西安市建设工程规划公示牌

文韬府项目 幼儿园场地变更

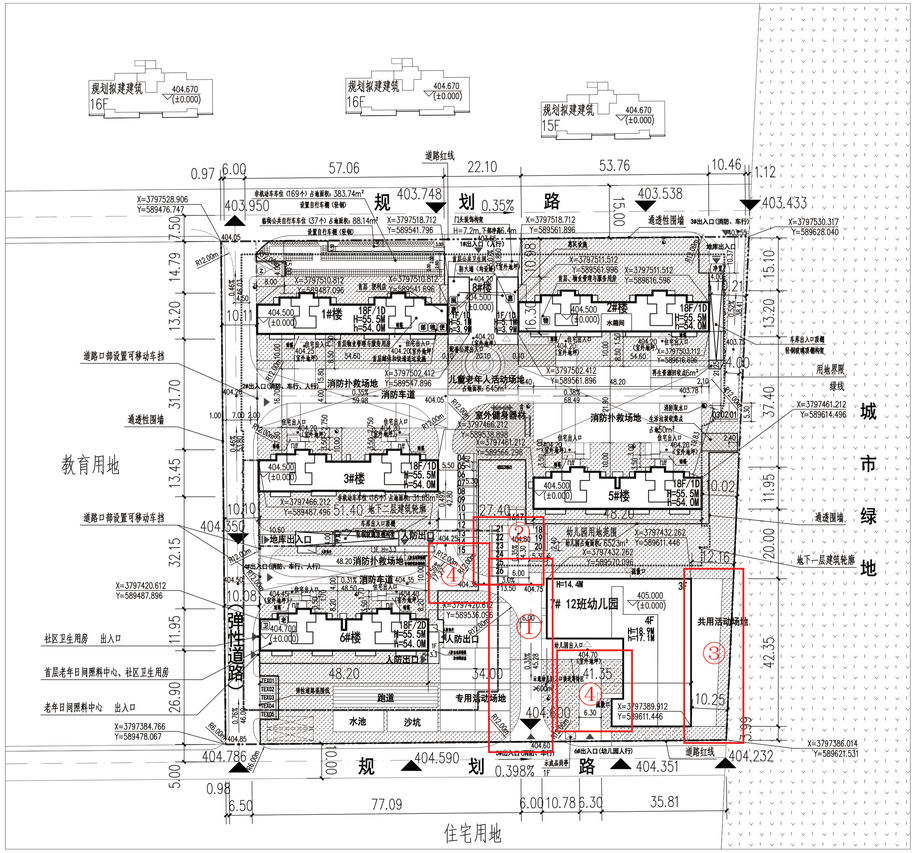
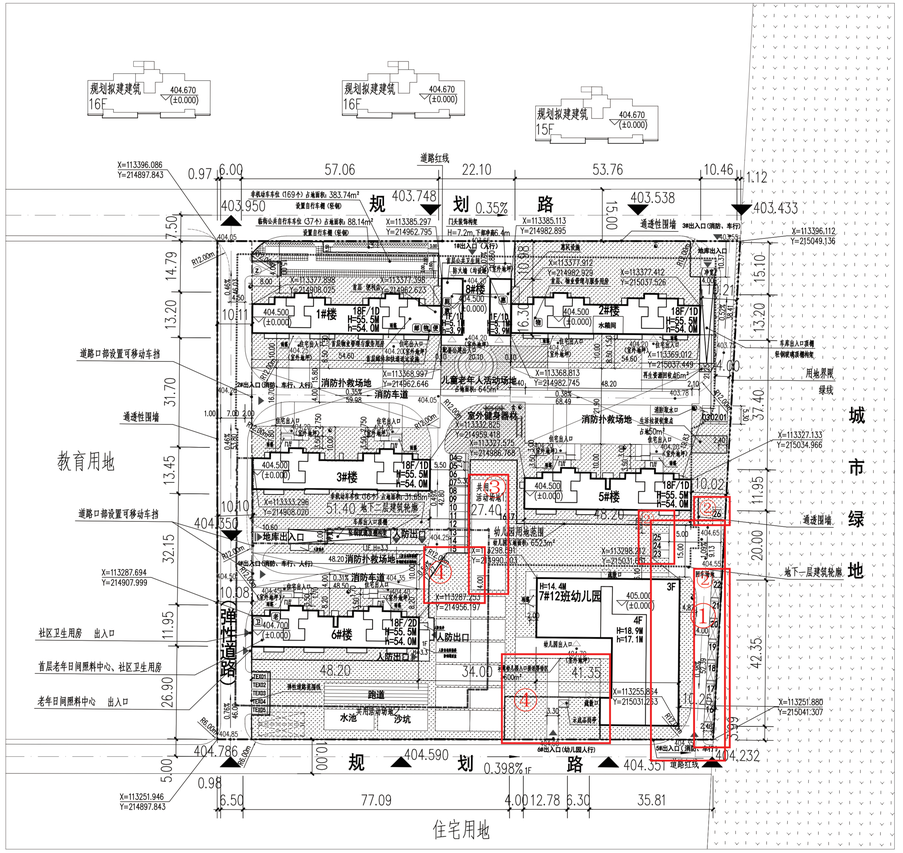
原总图方案中幼儿园内机动车道与儿童活动场地分隔不够清晰，存在安全隐患。

现变更如下：

1）幼儿园内消防车道由园内中部位置变更至幼儿园建筑东侧，并在东北角位置设置消防车回车场地；消防车道宽度由 6.0m 调整为 4.0m ；5#出入口(消防、车行)位置变更至幼儿园东南角部位置（同消防车道）

2）幼儿园内停车位位置由西北角变更至 幼儿园建筑东侧，并与消防车道连通。

3）幼儿园建筑东侧原共用活动场地变更至幼儿园用地的西北角位置。

4）幼儿园内西侧围墙上，原消防车道与住宅社区连通的出入口取消；幼儿园南侧入口处围墙和岗亭向北移约12.0m，留出更多入口接送等待空间；幼儿园入口人行道路宽度由6.3m调整至3.3m。
